## DETERMINA N° 804 DEL 15/06/2021

**OGGETTO: PROVVEDIMENTO DI ARCHIVIAZIONE PROCEDURA DI VALUTAZIONE IMPATTO AMBIENTALE AI SENSI DELL'ART. 27 BIS DEL D.LGS. 152/2006**  
**DITTA: EGAP SRL**  
**VARIANTE ED AMPLIAMENTO DELLA DISCARICA PER RIFIUTI INERTI.**  
**LOCALIZZAZIONE - COMUNE DI ROSA', VIA RONCALLI N. 59.**

PARERE N. 09/2021

**Oggetto: Variante ed ampliamento della discarica per rifiuti inerti.**

Figura 2: Planimetria dell'area in proprietà della EGAP SRL, Via Roncalli 59, Rosà (VI) con evidenza delle Aree AC, AD, AR, AF, AA, AE, ADamp. Estratto dall'Elaborato n. 01 – INQUADRAMENTO TERRITORIALE

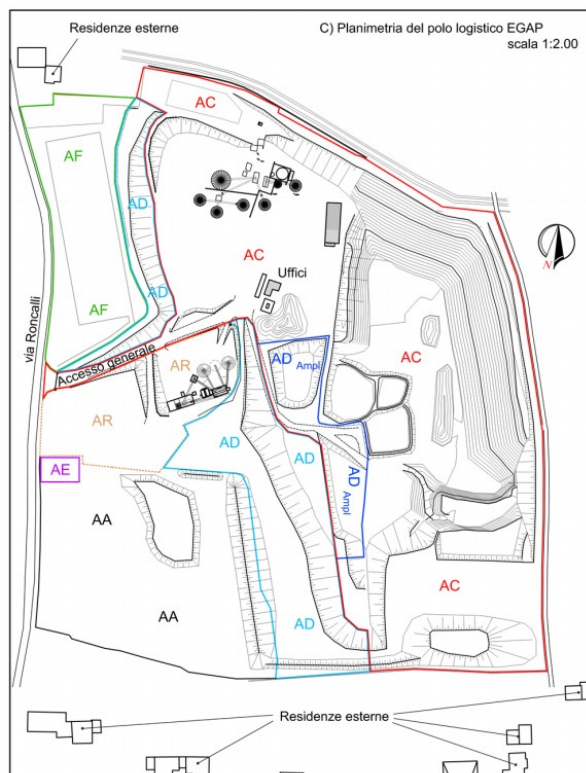
Si dovrà optare per una delle tre soluzioni prospettate come alternative al fine di permettere al Comitato di esprimere un parere.
